SOPRINTENDENZA SPECIALE  
PER IL PIANO NAZIONALE DI RIPRESA E RESILIENZA

*Oggetto:* [ID\_VIP:7923] **Francavilla Fontana, Villa Castelli (BR), Taranto, Grottaglie (TA):** Progetto di un impianto eolico, composto da 10 aerogeneratori per un totale di 56 MW da ubicare nel Comune di Francavilla Fontana (BR) in località “Masseria Vizzo”, per le opere di connessione saranno coinvolti anche i Comuni di Taranto, Grottaglie (TA) e Villa Castelli (BR)”.  
**Procedimento** Provvedimento unico ambientale ai sensi dell’art. 27 del D. lgs.152/2006 e ss.mm.ii. – VIA.  
**Proponente:** Società ITW S.r.l.

**Parere**

**Figura 4.** Indicazione della zona di interferenza del progetto con provvedimenti di tutela nella zona sud-este del territorio di Grottaglie e Taranto [Elaborazione a cura della Soprintendenza nazionale per il patrimonio culturale subacqueo di Taranto]

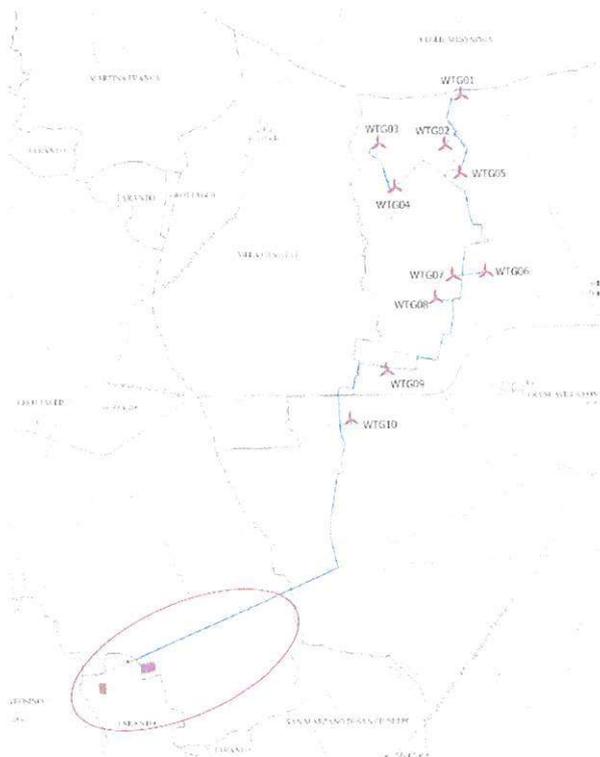
Si specifica che il comune di Grottaglie è interessato dal passaggio dell'elettrodotto (su strada esistente), proveniente dagli aerogeneratori, e dalla possibile realizzazione di una delle due ipotesi di Stazione Elettrica di Trasformazione, mentre il comune di Taranto è interessato dall'attraversamento del cavo d'otico in parte su strada ed in parte, per il collegamento tra stazioni, su aree agricole. Inoltre, oltre alla realizzazione della Stazione di Utenza è prevista la possibile realizzazione di una delle due ipotesi di Stazione Elettrica di Trasformazione (Ipotesi 1 e 2 di connessione alla RTN).

**Figura 29.** Parchi eolici in valutazione e esistenti nel territorio a est dell'area di intervento [Elaborazione a cura della SABAP per le Province di Brindisi e Lecce]

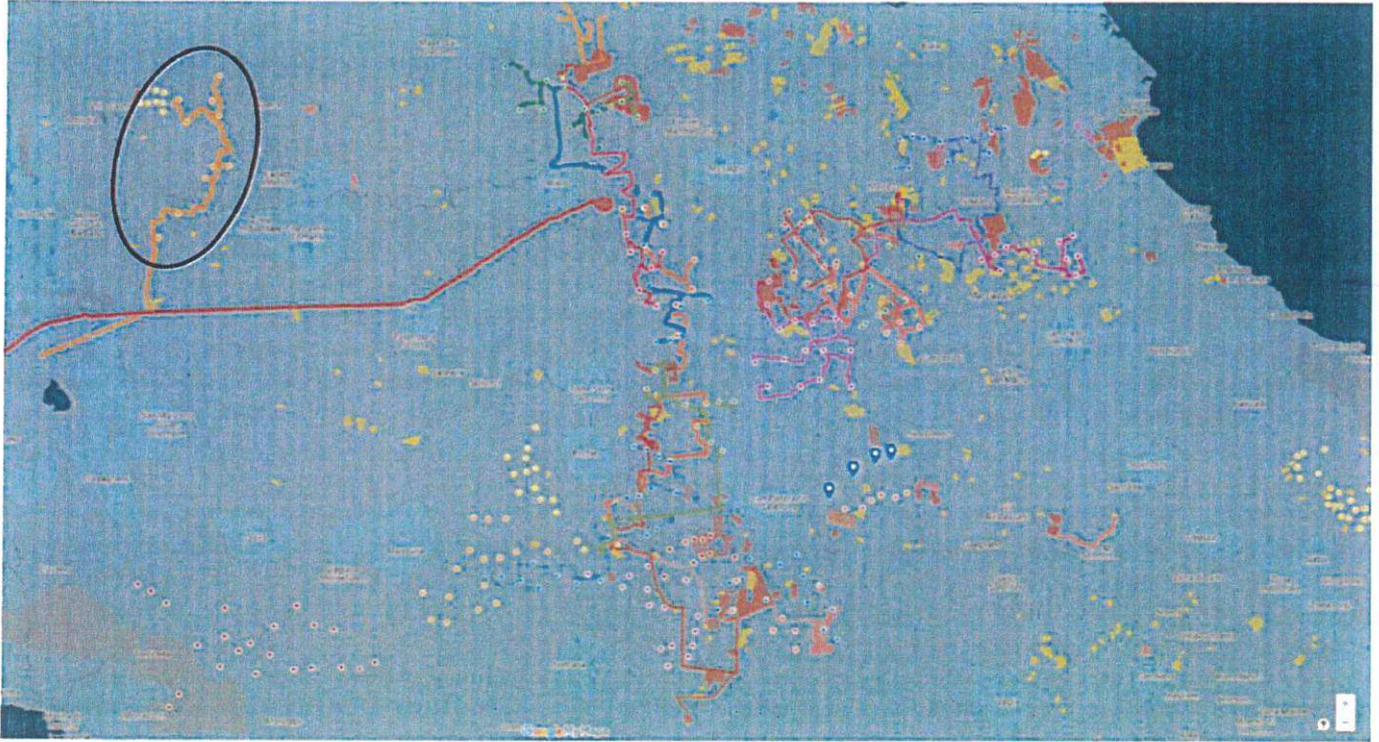
Per quanto attiene agli impatti cumulativi, tra le criticità rilevate dal PPTR per l'ambito della Campagna Brindisina e della Murgia dei Trulli dalla consultazione dei dati disponibili su <http://webapps.sitpuglia.it/freewebapps/ImpiantiFERDGR2122/index.html>, si segnala già la fitta presenza di impianti per la produzione energia, anche rinnovabile, in particolare da fotovoltaico, che causano la compromissione degli ecosistemi e la perdita di aree agricole.

**Figura 5.** Interferenza del cavidotto con il Parco naturale regionale “Terra delle Gravine” [Elaborazione a cura della SABAP per le Province di Brindisi e Lecce]

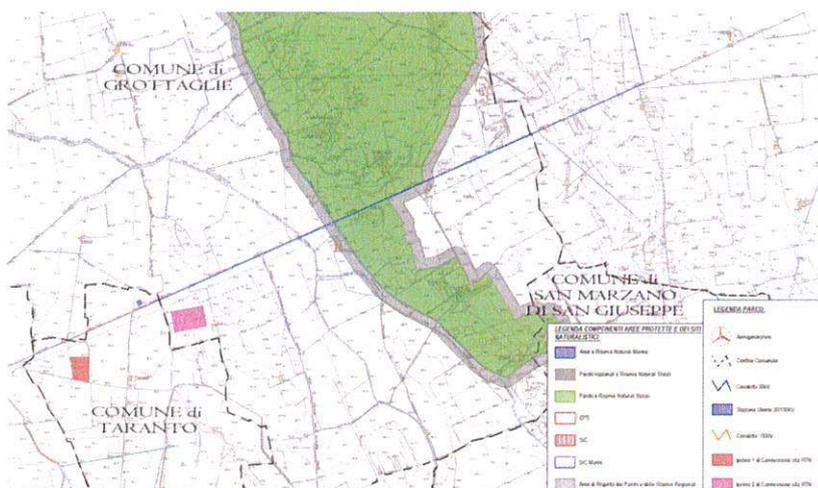
- **Parco naturale regionale “ Terra delle Gravine”**, è una riserva naturale di biodiversità che copre 14 Comuni della Provincia di Taranto e ospita gravine e lame, specie di uccelli rari e rettili unici nel Mediterraneo, foreste di fragni, querce e pinete secolari sul litorale jonico. L'elettrodotto interrato di progetto, attraversa il suddetto parco, nel segmento compreso tra il confine con il comune di Francavilla Fontana e le cabine elettriche di consegna (cabina utente, Ipotesi 1 e Ipotesi 2 di connessione alla RTN).
